VYSVĚTLENÍ ZADÁVACÍ DOKUMENTACE Č. 7

ZADAVATEL: Středočeský kraj

„Přístavba objektu Domova U Anežky – Luštěnice“

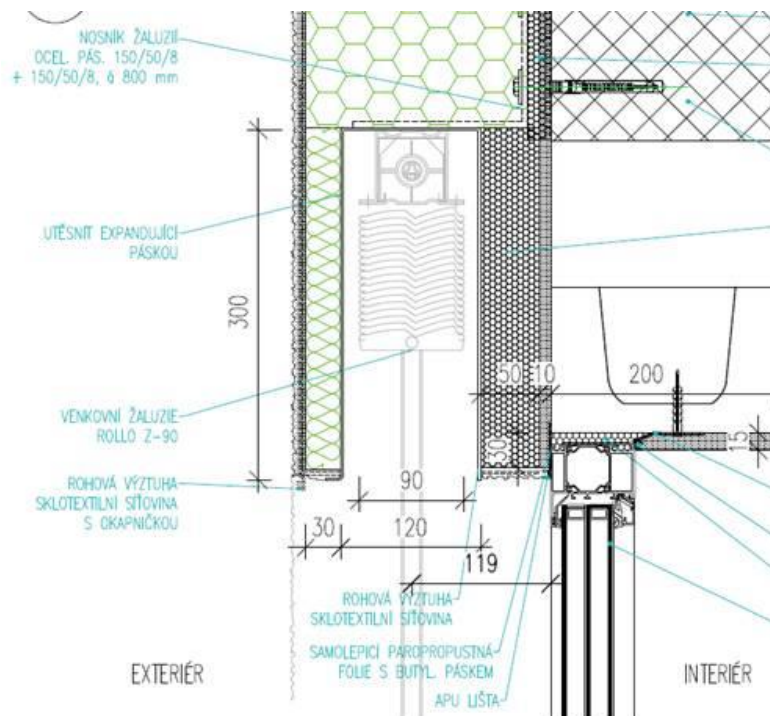
Dotaz č. 1:

Ve výkazu výměr je položka:

997006512	Likvidace stromů a pařezu vč. polatku za skládku	kpl	1,000
-----------	---	-----	-------

Kód 997006512 u výše uvedené položky je z ceníku stavebních prací URS a její textace z ceníku URS nekoresponduje s popisem uvedeným výše. V Ceníku URS je popis položky následující:

Žádáme zadavatele o úpravu čísla položky.

Na tento dotaz bylo již odpovězeno ve vysvětlení zadávací dokumentace č. 3 ze dne 28. 3. 2023 (dotaz č. 47). Znění odpovědi:

Stromy nepodléhající povolení k pokácení

= 10 ks vzrostlých + 15 ks tují

Kácení stávajících dřevin (křovin) = cca 80m²

Stromy podléhající povolení ke kácení = 7 ks

Zdroj viz. situace bouracích prací.

Ve VV v listě SO2 u pol. č.50 doplněn popis s počtem kácené zeleně.

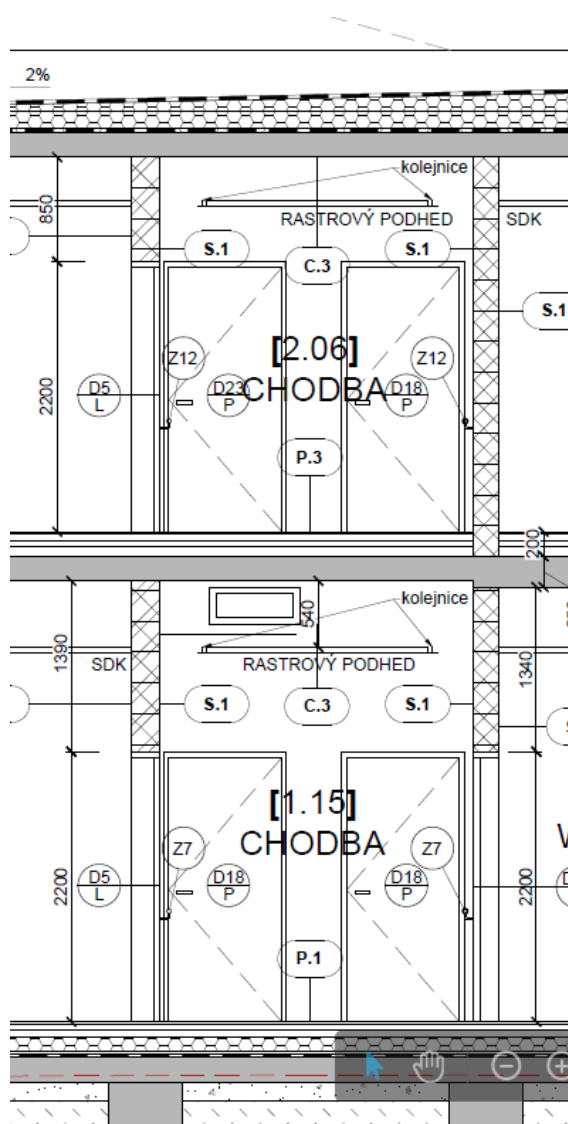
V řezu A-A" (obr. níže) Je zakreslen rastrový podhled ukončený kolejnicí v prostoru. Domníváme se, že jde o chybu zakreslení. Žádáme zadavatele o upřesnění, jestli je podhled na celou šířku místnosti nebo o specifikaci, jaký systém je použit.

Podhled v prostoru je architektonický záměr. Během projektu se na základě objednatelů uvažovalo s kolejnicovým závěsným systémem, který měl pomáhat s mobilitou klientů. Na základě finálního požadavku objednavatele byl kolejnicový systém z projektu odstraněn. Původní kolejnicový systém nahradí nosná konstrukce podhledu, která bude součástí dodávky podhledu.
